## RESOLUCIÓN No.

### POR MEDIO DE LA CUAL SE OTORGА UN PERMISO DE VERTIMIENTOS Y SE ADOPTAN OTRAS DETERMINACIONES

**LA DIRECTORA DE LA REGIONAL VALLES DE SAN NICOLÁS DE LA CORPORACIÓN AUTÓNOMA REGIONAL DE LAS CUENCAS DE LOS RÍOS NEGRO Y NARE, CORNARE.** En uso de sus atribuciones legales y delegatarias y en especial las previstas en la Ley 99 de 1993 modificada por la Ley 2387 de 2024, Decreto-Ley 2811 de 1974, Decreto 1076 de 2015 y

**DESCRIPCIÓN DEL O LOS SISTEMAS DE TRATAMIENTO:**

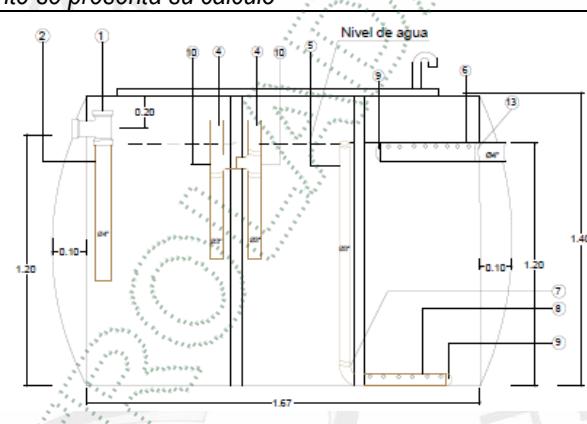
Características del o los sistemas de tratamiento propuestos por el interesado: Información que se extrae de las memorias de cálculo (bases de diseño, ingeniería conceptual y de detalle).

Los **SISTEMAS DE TRATAMIENTO DE AGUAS RESIDUALES DOMÉSTICAS Y NO DOMÉSTICAS** (STARD y STARnD) **CUMPLEN** con los **PARÁMETROS TÉCNICOS** que exige la norma, para el adecuado tratamiento de las aguas residuales generadas por las actividades domésticas antes de su disposición final a la fuente hídrica (Q. La Mosca) y debido a que no están instalados, **es factible acogerlos**.

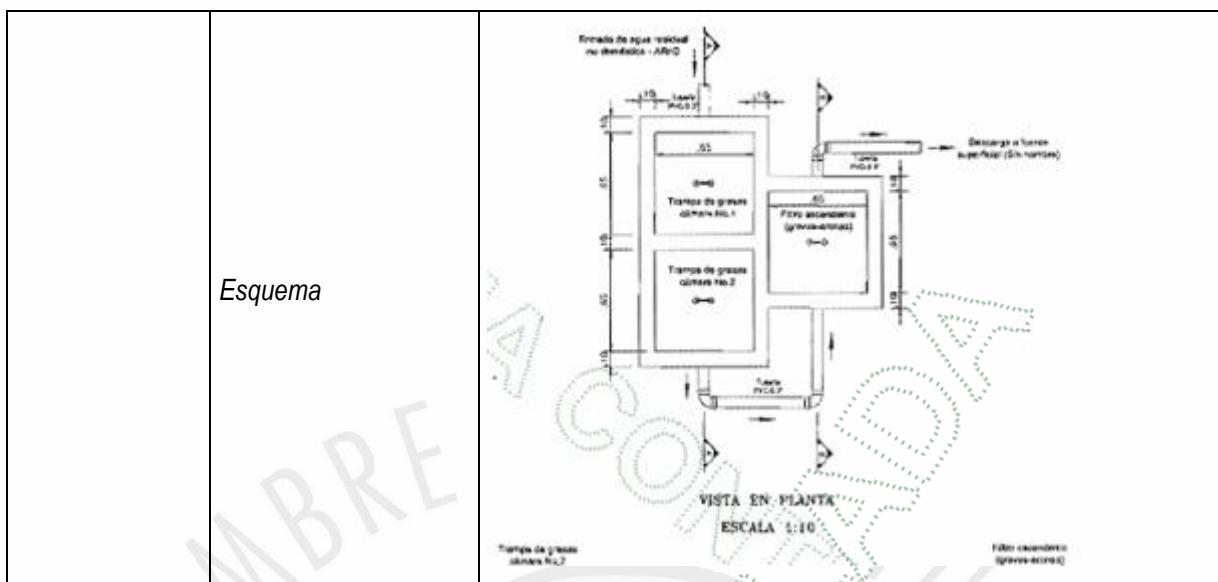
Tipo de Tratamiento	Preliminar o Pretratamiento:	Primario:	Secundario:	Terciario:	Otros: ¿Cuál?:
Nombre Sistema de tratamiento		Coordenadas del sistema de tratamiento Magna sirgas			
STARnD		LONGITUD (W) - X		LATITUD (N) Y	Z:
		-75	27	39.29	6 18 44.6 2160
Tipo de tratamiento		Descripción de la Unidad o Componente			
Preliminar o pretratamiento	Trampa de Grasas (dos cámaras)	Trampa de Grasas (dos cámaras) Sistema construido en concreto, enterrado, compuesto por dos cámaras en serie volumen total útil 1.098 L			
Tratamiento primario	filtro ascendente	filtro ascendente en gravas y arenas (volumen útil 0.507 m <sup>3</sup> ) que actúa como unidad de remoción de sólidos suspendidos y pulimiento del efluente. El caudal de diseño es de 0.5 L/s y el área filtrante disponible cumple con los requerimientos calculados (0.422 m <sup>2</sup> )			
Manejo de Lodos	Gestor externo	Gestor externo

Observaciones:  
Esquema

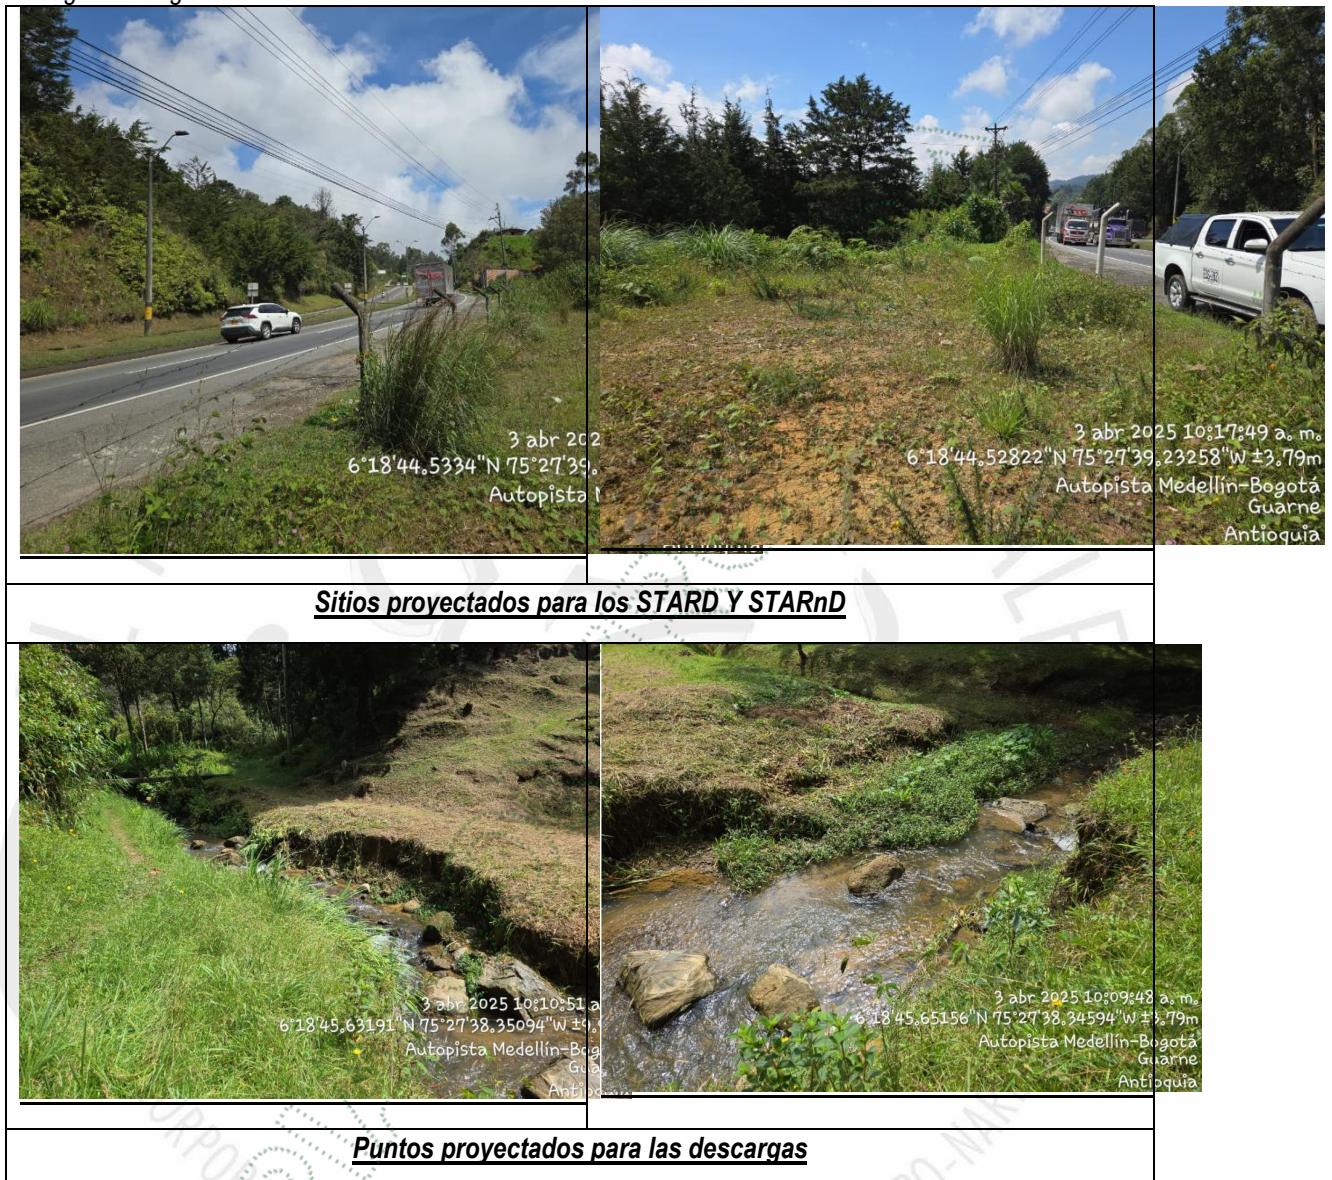
Estructura de caída escalonada para disipación de energía: Se contará con una estructura de descarga para los dos sistemas.

Obra N°:	1	Tipo de la Obra:	Disipadores			
Nombre de la Fuente:				Duración de la Obra:	Permanente	
Coordinadas				Altura(m):	0.30	
LONGITUD (W) - X	LATITUD (N) Y	0.40	LONGITUD (m):	Ancho(m):	0.40	
-75 27 38.46	6 18 45.82	2190	Longitud(m):	Pendiente longitudinal (%):	0.5	
			Profundidad de Socavación(m):	0.016	Capacidad(m <sup>3</sup> /seg):	0.00099
			Cota Lámina de agua de la fuente de $T= 100$ años (m)	NR	Cota Batea de la obra(m)	NR

Los estudios técnicos y diseños de las **ESTRUCTURAS DE DESCARGA** de los vertimientos **CUMPLEN** con los **PARÁMETROS TÉCNICOS** hidráulicos que exige la norma, para la adecuada descarga de las aguas residuales a la fuente hídrica (Q. La Mosca) sin generar procesos erosivos.
